**Berlin Molkenmarkt**

**Regenwasserbewirtschaftung**

**im Gestaltungshandbuch zum Block A**

Gutachterliche Stellungnahme

**Abbildung 1 Dachaufsicht Block A [2]**

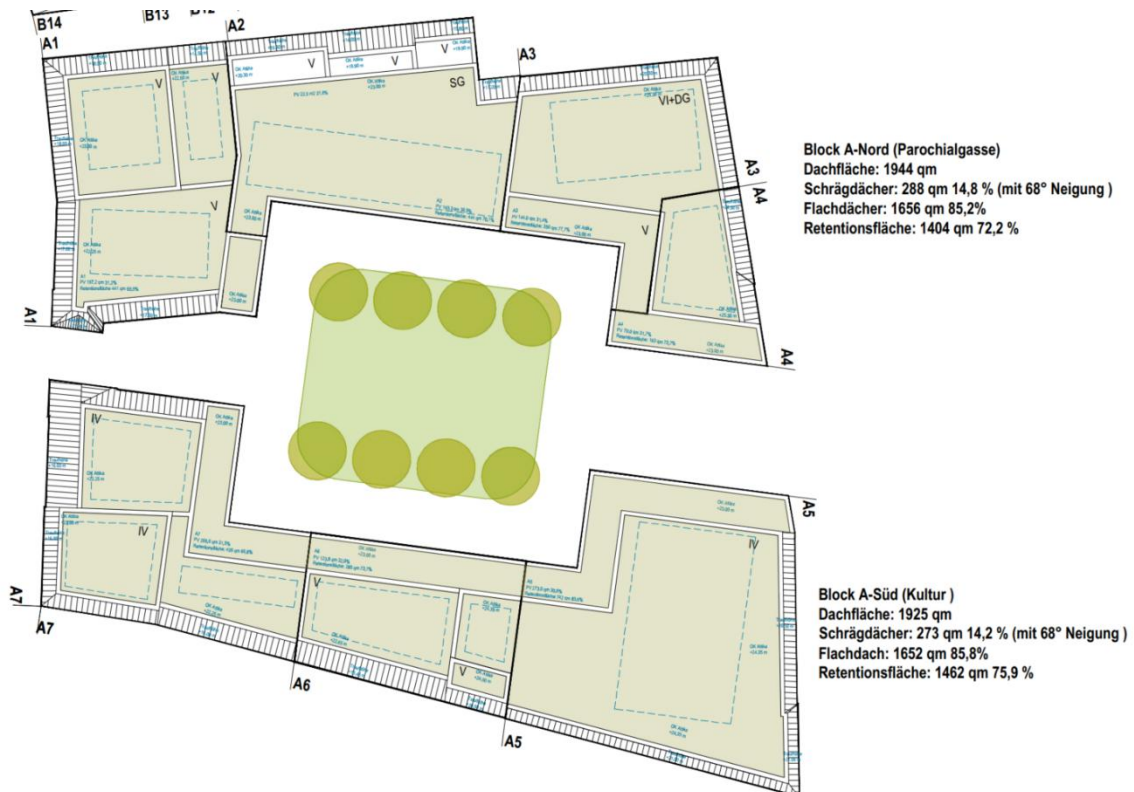
Gemäß Flächenbelegungsplan umfasst der Gebäudegrundriss der beiden T Grundfläche von 3.869 m<sup>2</sup> [2]. Aufgrund der heterogenen Gestaltung der Dach- und Obergeschosse muss diese Fläche hinsichtlich der Abflusswirksamkeit differenziert werden. Dabei können der aktuellen Planung drei verschiedene Bautypen für die Dächer entnommen werden.

Insgesamt werden durch die aktuelle Planung 3.308 m<sup>2</sup> Flachdach ausgewiesen. Dies sind 85 % der Gebäudegrundfläche. Für die Bemessung der Versickerungsflächen ist die tatsächlich begrünte Fläche jedoch weitergehend zu qualifizieren. Für die Retention von Niederschlag weist das Gestaltungshandbuch 2.866 m<sup>2</sup> Dachfläche aus. Gemäß Machbarkeitsstudie kann jedoch nur ein tatsächlicher Begrünungsanteil von 60% der potentiell begrünbaren Dachfläche angenommen werden. Hintergrund sind Abzüge für technische Einbauten (z.B. Aggregate, Fundamente), Kiesrandstreifen oder Dachfenster. Unter Berücksichtigung eines

Reduktionsfaktors von 0,6 verbleibt eine tatsächlich begrünte Fläche von 1.984,8 m<sup>2</sup>. Diese Fläche wird auch als Grundfläche für Begrünungssubstrate und Retentionsboxen angesetzt, welche zum Rückhalt von Regenwasser auf den Dächern implementiert werden müssen (vgl. Abschnitt 7)

Insgesamt werden durch die aktuelle Planung (Variante 68°) 561 m<sup>2</sup> Schrägdachflächen ausgewiesen. Dies sind 14 % der Gebäudegrundfläche. Die Schrägdachflächen werden im Rahmen der Flächenprüfung als abflusswirksame Flächen mit einem ABP von 1,0 angenommen. Der Abfluss geht in die hofseitigen Versickerungsflächen. Es ist zu berücksichtigen, dass dies besondere Leitungsführungen erfordert (vgl. Abschnitt 7).

**Abbildung 2** Darstellung der versiegelten Freiflächen im Hof Block A [4]

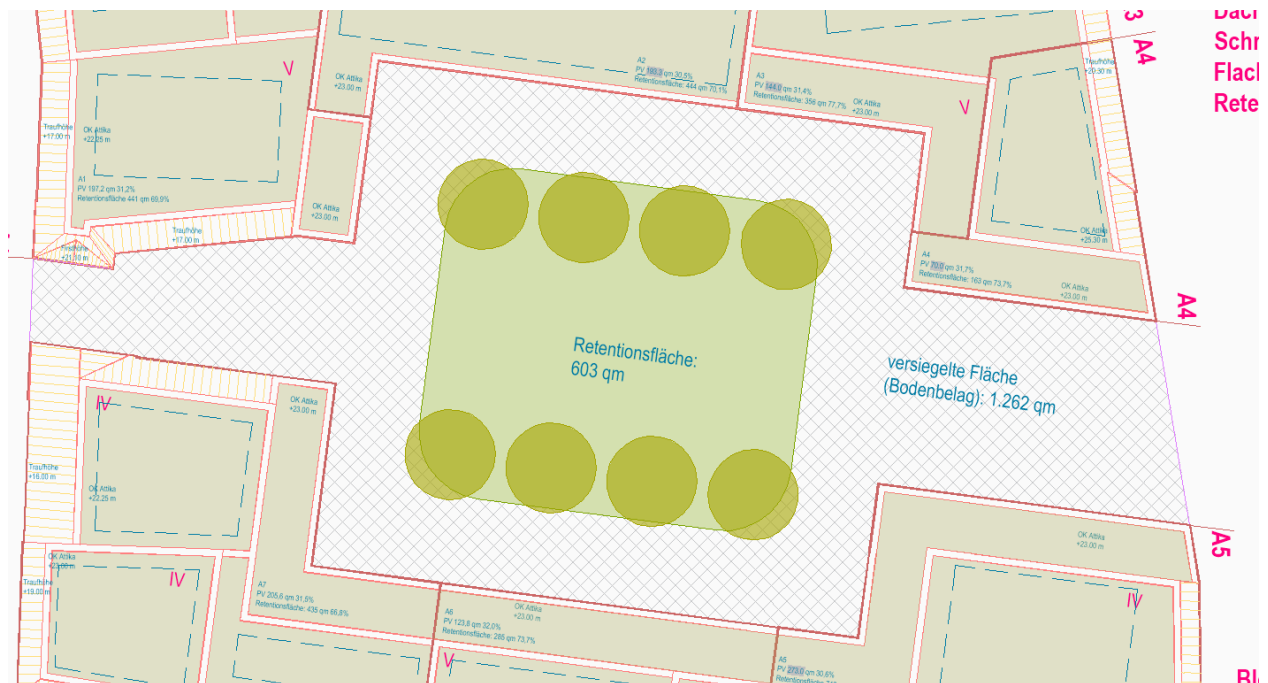
Für die Hofflächen wird seitens der aktuellen Planung keine Untergliederung in befestigte und teilbefestigte, sowie Spiel- und Grünflächen vorgenommen (vgl. Tabelle 1). Die gesamte Hoffläche wird konservativ als Pflaster mit dichten Fugen gerechnet und umfasst 1.262 m<sup>2</sup> [4].

Abbildung 4 Städtebaulicher Entwurf der Hofflächen Stand 04/25 (oben) und 09/25 (unten)

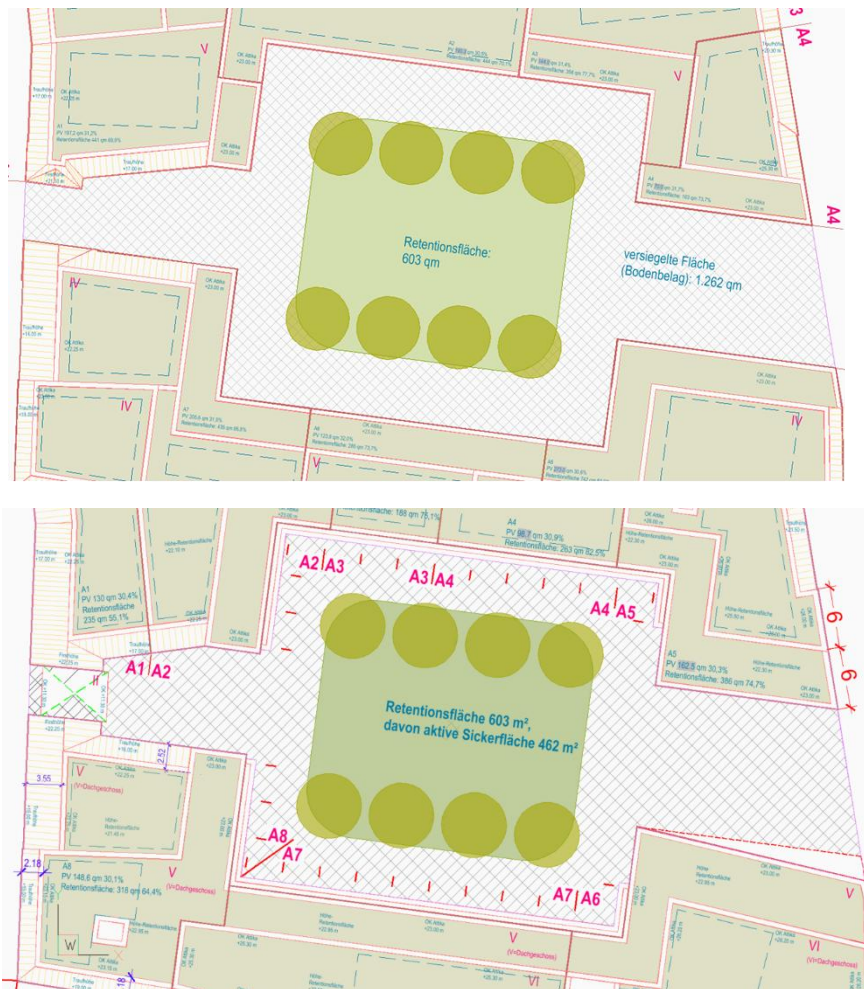
Die planzeichnerische Darstellung verdeutlicht, dass die Flächenänderungen im Bereich der Dachgeschosse und Platzfläche nicht signifikant sind (vgl. Abbildung 3 und Abbildung 4). Die Änderungen werden anhand eines Vergleichs der städtebaulichen Kennzahlen zwischen den Entwürfen mit Stand 04/2025 und 09/2025 verdeutlicht (vgl. Tabelle 3).

Sowohl Schrägdachflächen als auch versiegelt Hofflächen haben zugenommen, die für Retention verfügbare Grünfläche ist konstant geblieben. Der für originäre Versickerung verfügbare Teil der Grünfläche ist gemäß aktuellem Planstand geringer anzusetzen. Konkretisierung der Grünflächenstruktur werden über Freiraumwettbewerbe erarbeitet. Gemäß der vorhergehenden detaillierten Flächenprüfung von 04/2025 (vgl. Kapitel 5) sollte diese Verschiebung von Flächenanteilen jedoch die wasserwirtschaftliche Erschließung nicht grundsätzlich beeinträchtigen.
